# これまでの委員からの質問への回答 (第 4、5 回分科会時の質問)

2022年10月17日

図1 炉内構造物の構造図

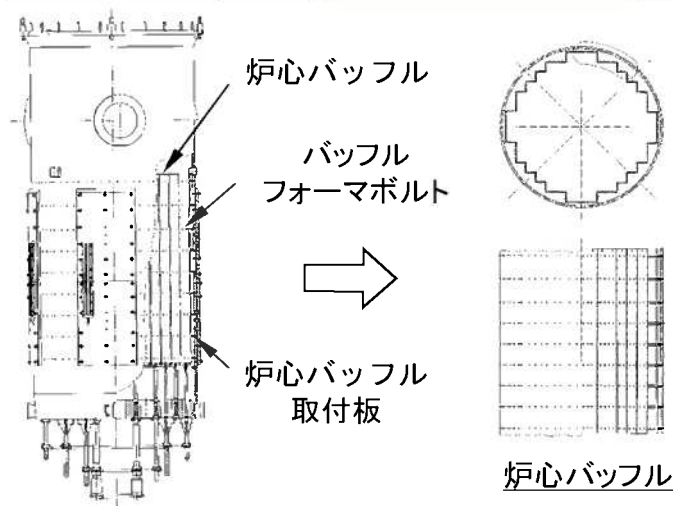
照射誘起型応力腐食割れは、事象の知見が少ないため、評価対象設備の代表性について、あらためて説明すること。

- ステンレス鋼の照射誘起型応力腐食割れの発生要因としては、材料、応力、環境の三要因が考えられ、運転時間が経過し、高い中性子照射量を受けると応力腐食割れとして顕在化してくる可能性がある。（参考資料 参照）
- 高い中性子照射量を受ける炉内構造物について、各部材の中性子照射量レベル、応力レベル、温度をバッフルフォーマボルト（以下「BFB」という。）と比較し、最も条件が厳しく海外での損傷事例があるBFBを評価対象の代表として選定した。（表2参照）
- 各部位とBFBとの条件の比較結果の概要を以下に示す。
- また、「PWR炉内構造物点検評価ガイドライン [バッフルフォーマボルト]（JANSI-VIP-23）」においても、BFB以外の部位で照射誘起型応力腐食割れ発生の可能性が低いことから、BFBのみの評価・点検手法が示されている。

照射誘起型応力腐食割れ発生条件はいくつかあるが、中でも運転時間が経過し、高い中性子照射量を受けると応力腐食割れとして顕在化してくる可能性が高くなることから、各部位のうち、最も中性子照射レベルの高い部位（BFB、炉心バッフル、炉心バッフル取付板）について以下のとおり比較を行った。その結果、炉心バッフル、炉心バッフル取付板は中性子照射量及び温度条件はBFBと同等であるが、発生応力レベルが小さいため、評価対象としてはBFBに包絡されるものと判断する。

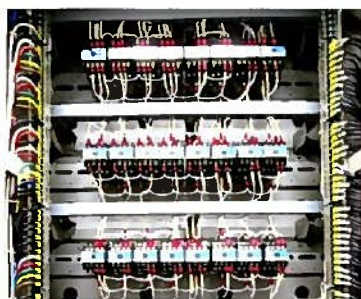
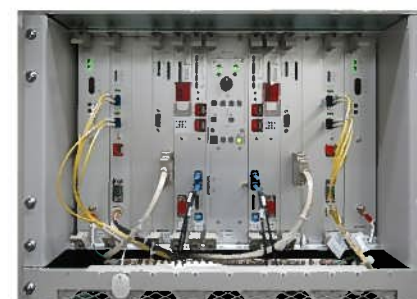
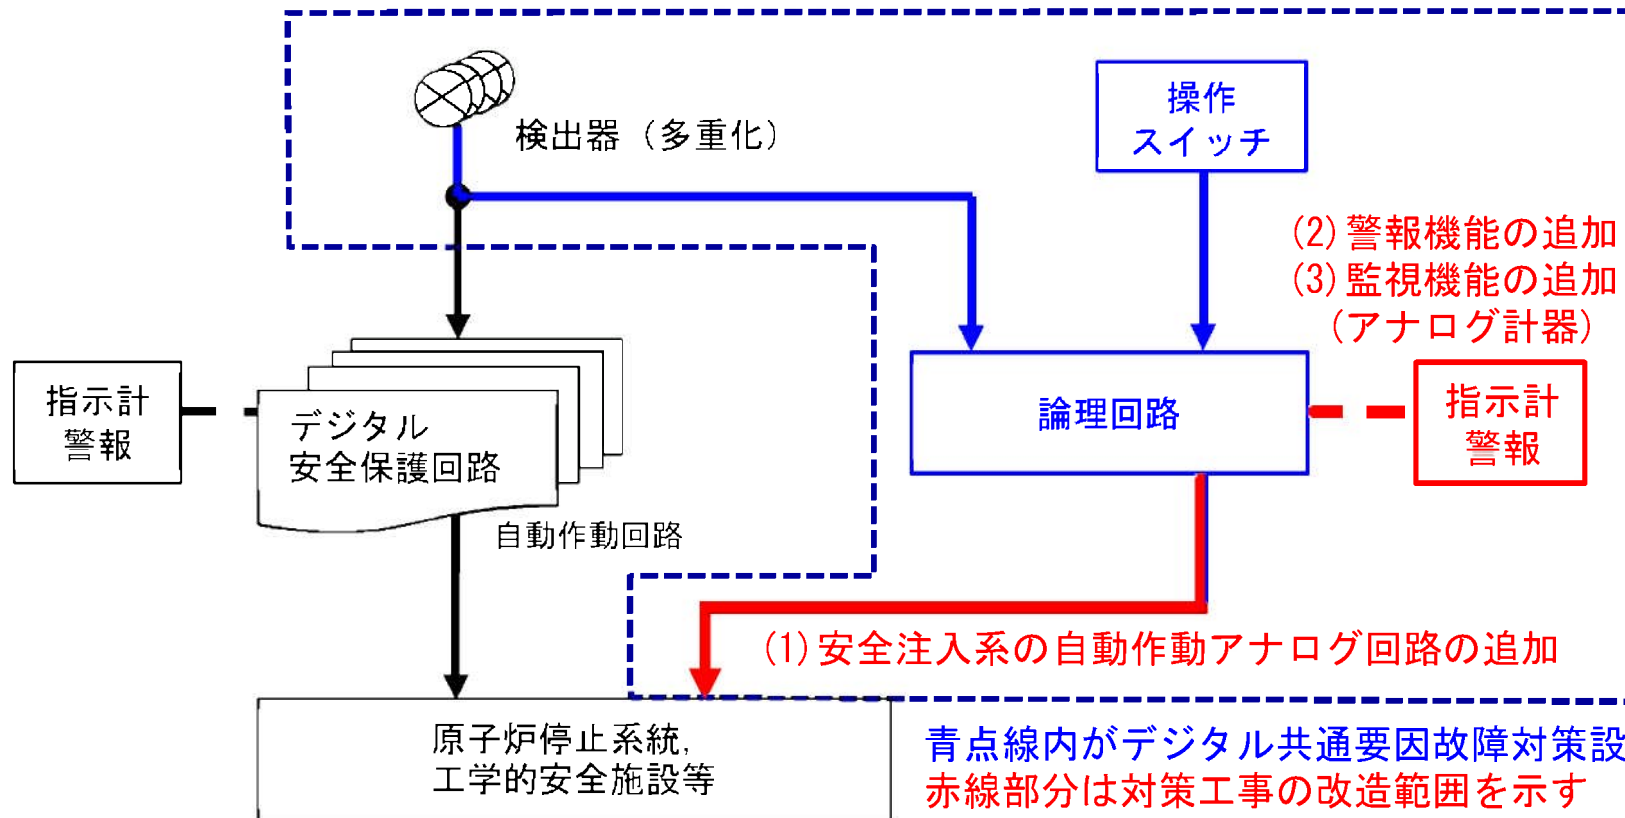
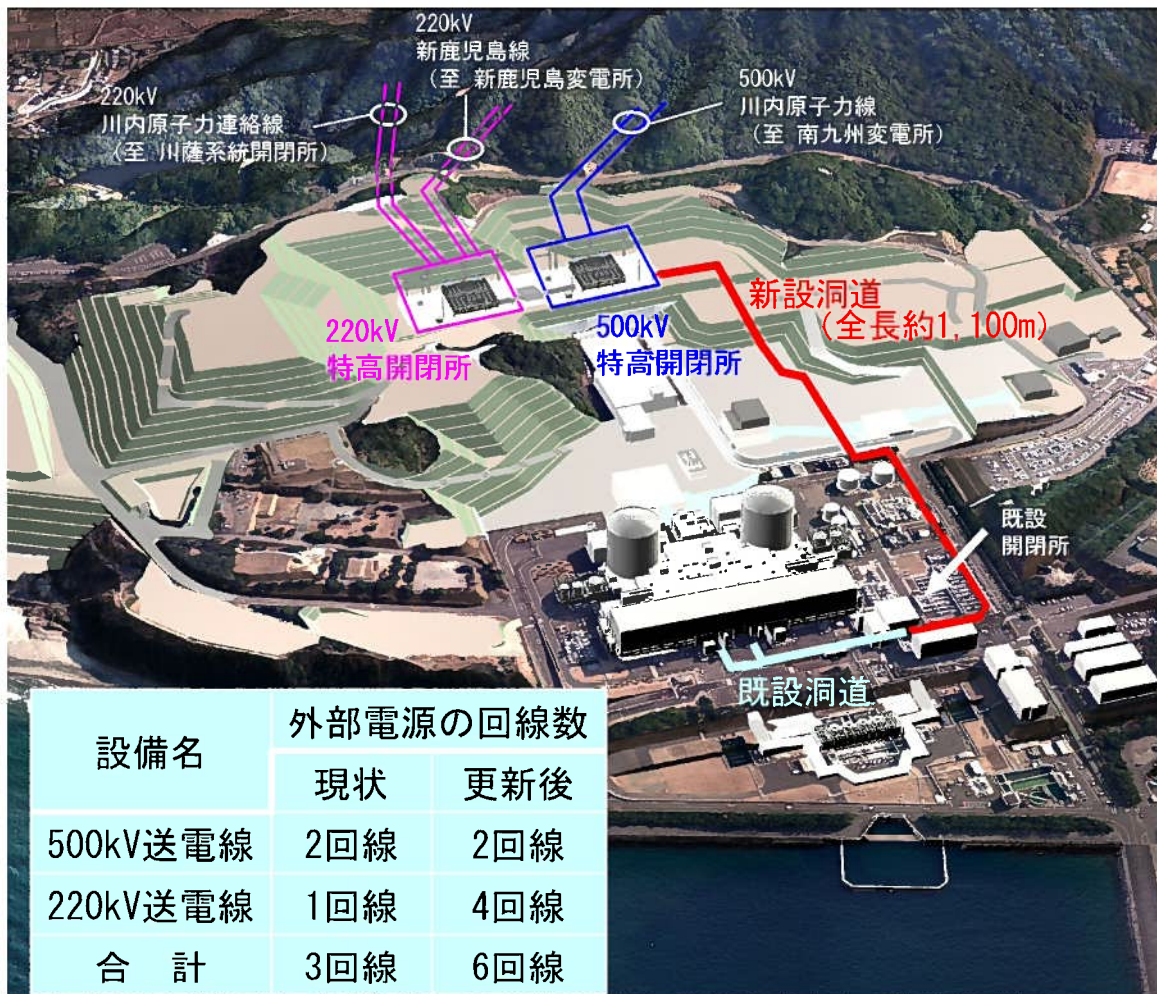
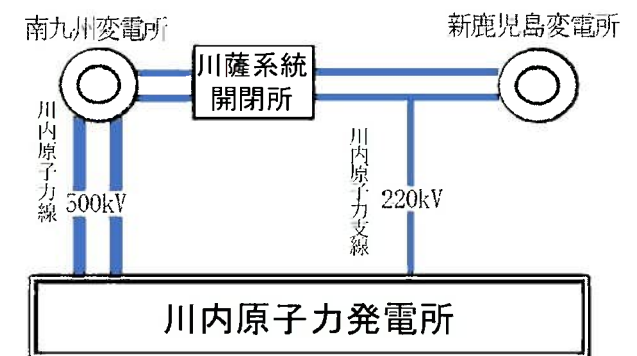
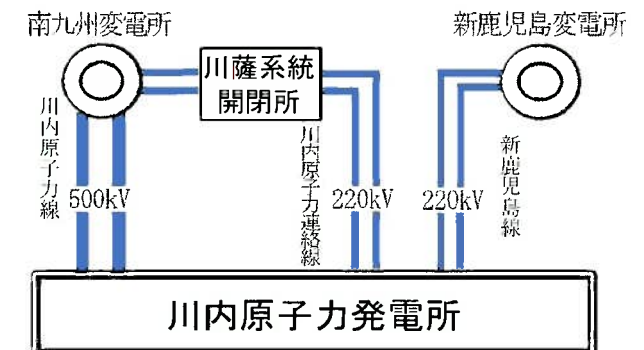
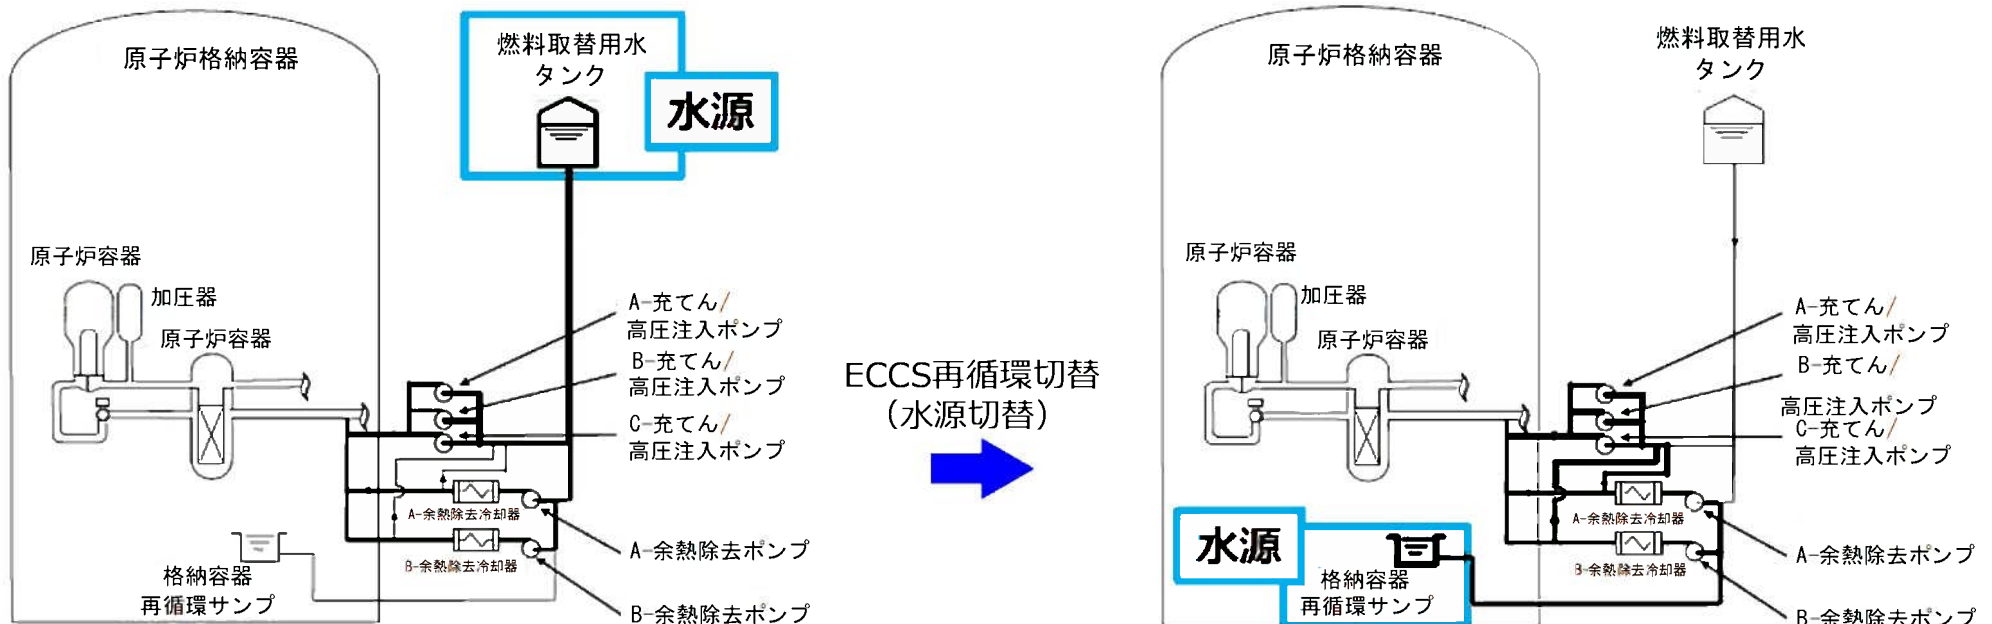
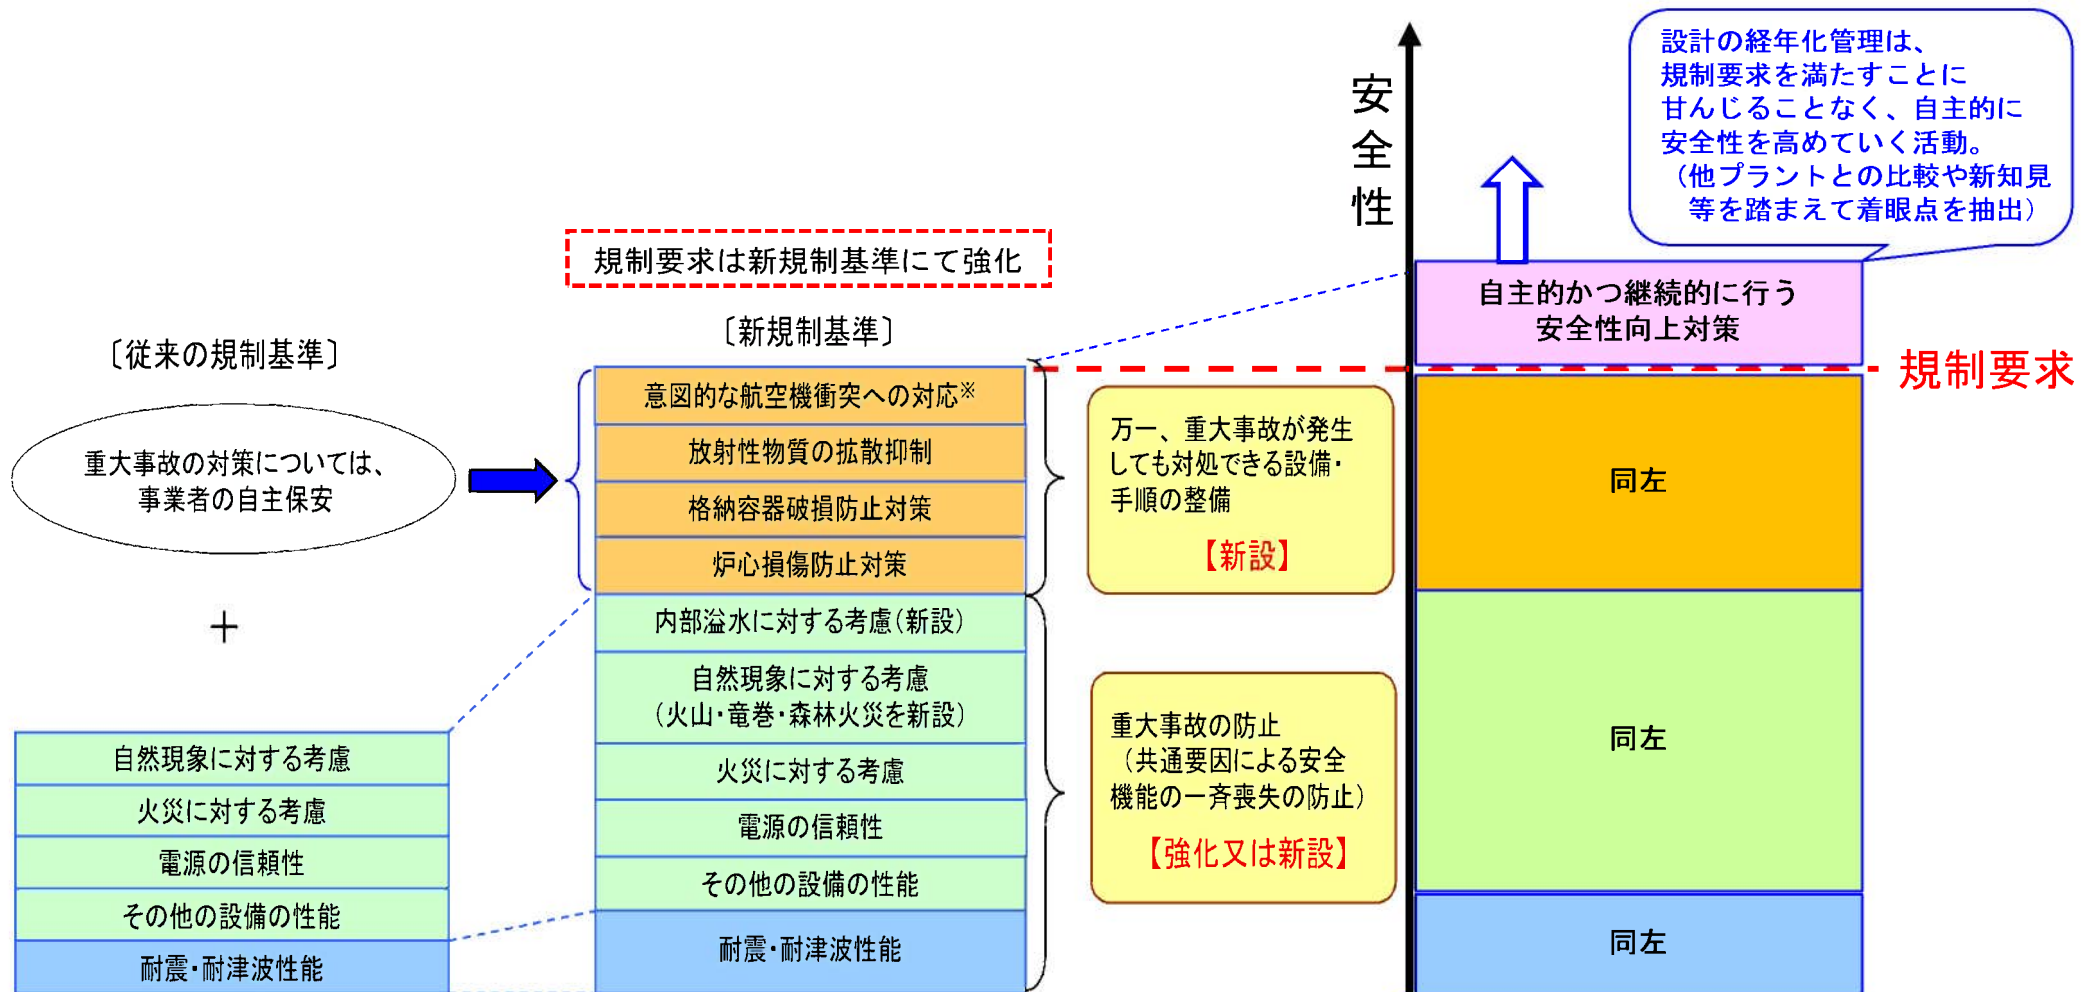
設計の経年化について、長期運転を踏まえた取組みを説明すること。

○福島第一原子力発電所の事故を踏まえて策定された新規制基準では、自然現象等の想定が大幅に引き上げられるとともに、シビアアクシデント対策が追加される等、規制要件が大幅に強化され、これに適合する中で、例えば、津波による全交流動力電源喪失事故の一因となるような脆弱性※<sup>1</sup>に対しても、評価し、必要な対策※<sup>2</sup>を講じることで安全性が向上している。

- ① 計測制御設備の制御盤等更新工事
- ② デジタル共通要因故障追加対策工事
- ③ 特高開閉所更新工事（外部電源の強化）

#### ④ 非常用炉心冷却系（ECCS）再循環切替方式変更

○本対策については、2021年度より検討を始めており、確率論的リスク評価（PRA）により炉心損傷頻度（CDF）低減の効果を確認すると共に、現場調査等にて工事成立性を検討しているところであり（～2023年度予定）、その後、導入計画を検討する。

例⑤「鋼板とパッド」 溶接後 磁粉探傷試験 (MT) 記録

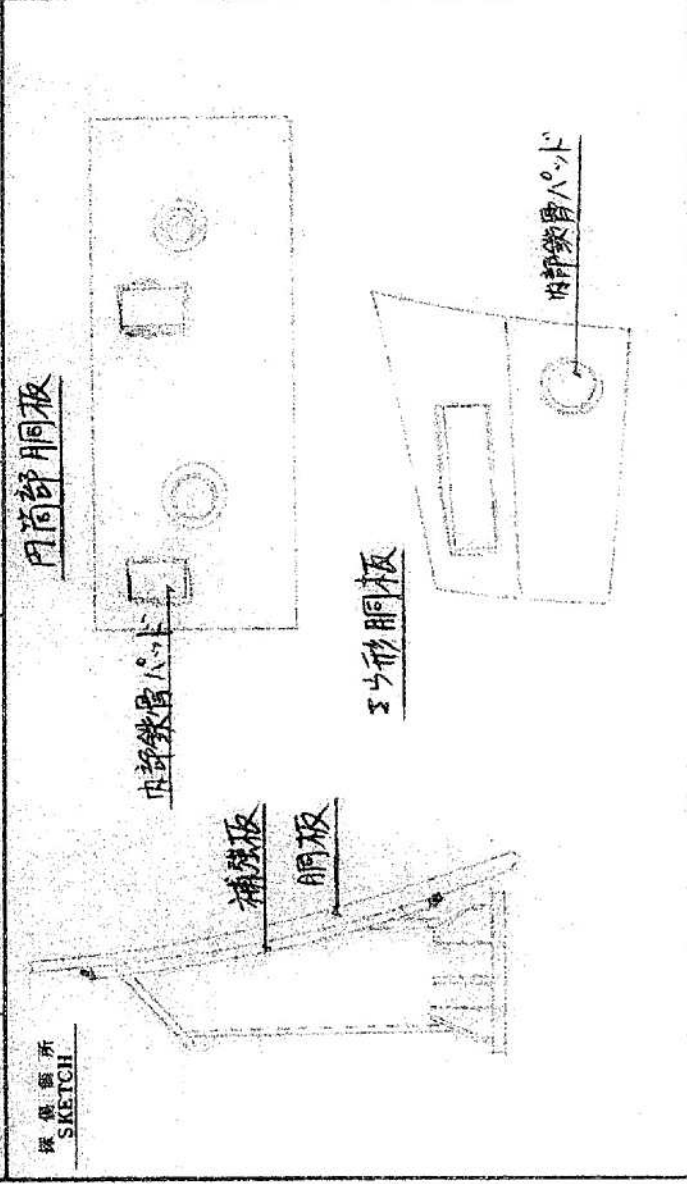
建設時の原子炉格納容器鋼板非破壊検査記録を示すこと。

原子炉格納容器鋼板に対しては、建設時に部位の組合せに応じて、溶接の前後に浸透探傷試験（PT）、磁粉探傷試験（MT）、放射線透過試験（RT）を実施している。

図 ステンレス鋼の疲労き裂進展試験結果およびき裂進展速度式

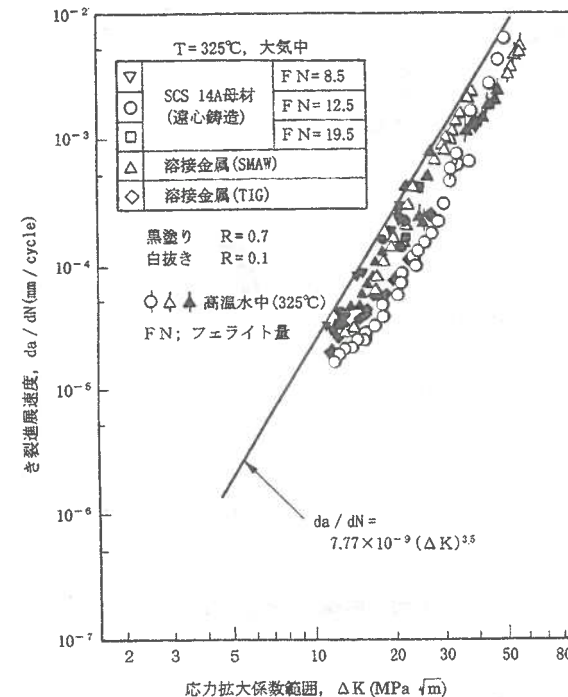
疲労き裂の進展速度の式における定数 (C, m) の設定根拠について説明すること。

○亀裂進展速度算出に使用する係数C、mは材料及び環境に依存するため、試験によって求められる。  
熱時効評価で使用する係数はSCS14A及び溶接金属に対する炉水環境中での疲労亀裂進展試験結果より求められたものである。

C :  $7.77 \times 10^{-12}$  (m/cycle)

m : 3.5

川内1号炉 1次冷却材管の熱時効評価対象部位

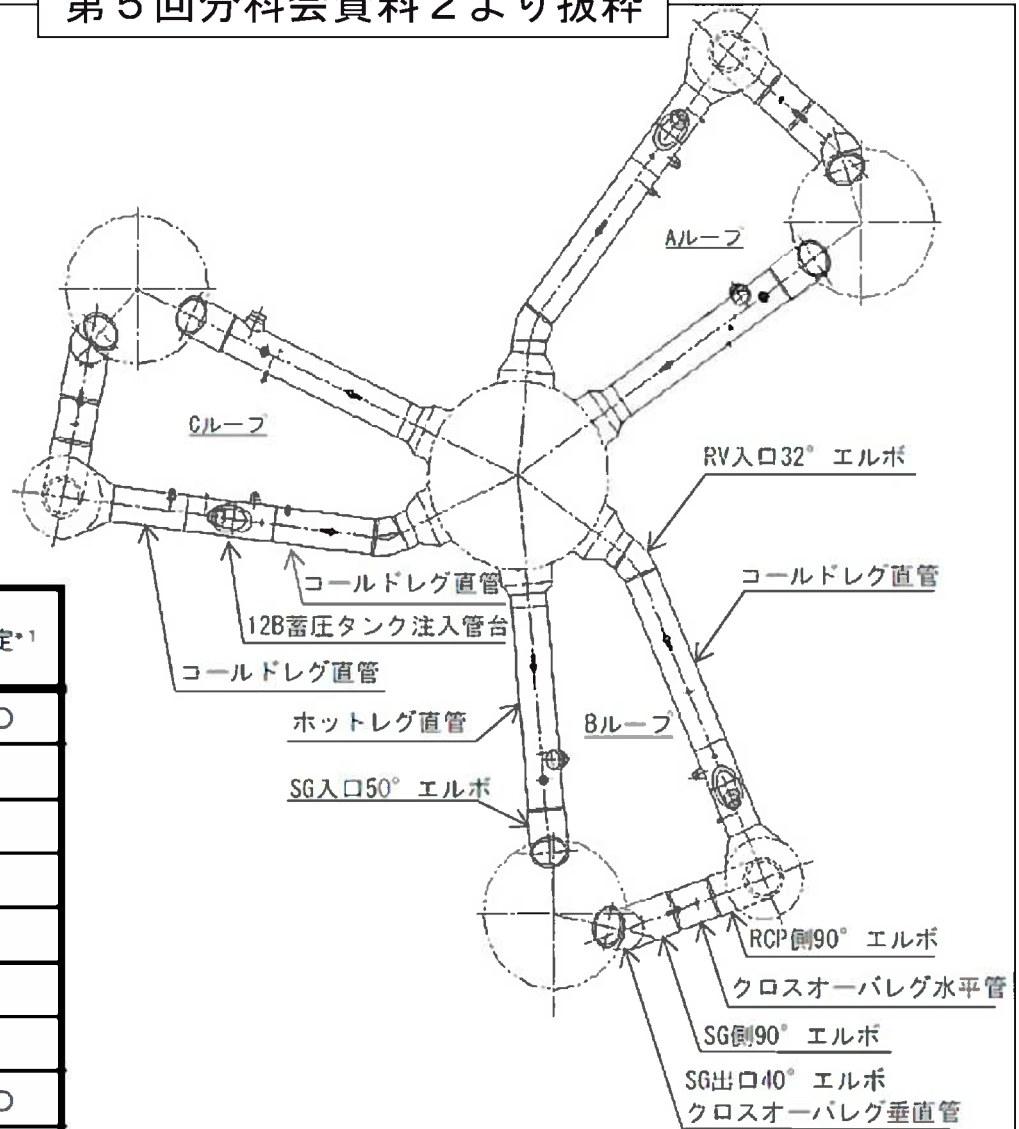
P3の表について、モリブデンの含有量、鑄造方法、中性子照射量を示すこと。また、ステンレス鑄物を使っている炉内構造物についても同様に示すこと。

P3の表の各数値について下表に示す。炉内構造物については次頁参照。

ピッグテイル型電線貫通部の構造

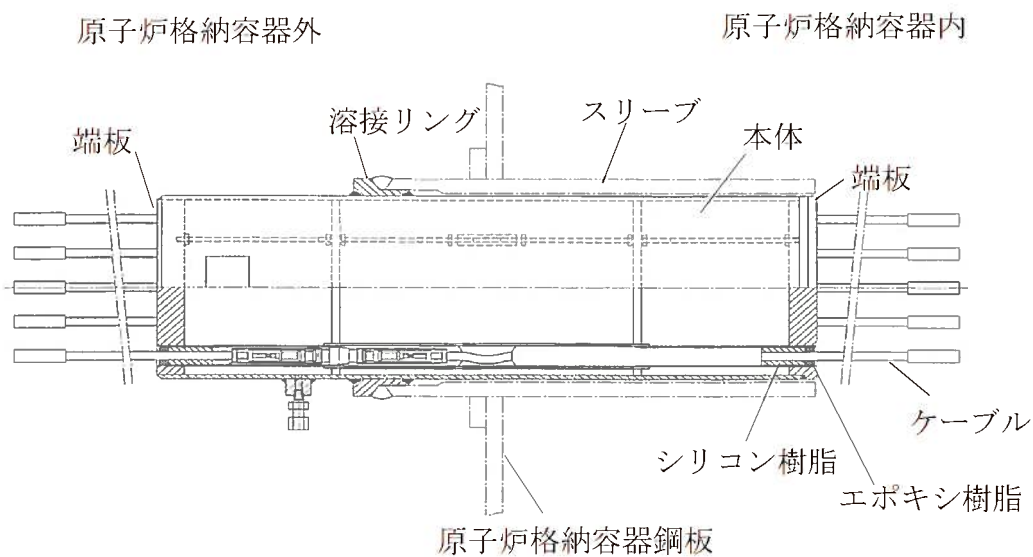
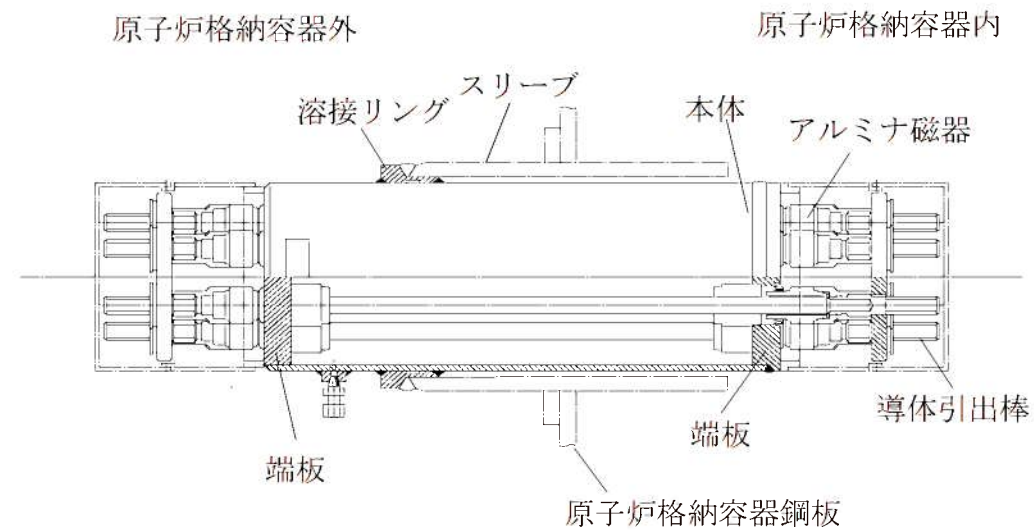
電気ペネの構造図をすべて示すこと。

以下の電気ペネ（ピッグテイル型、三重同軸型、ブッシング型）の構造図を示す。
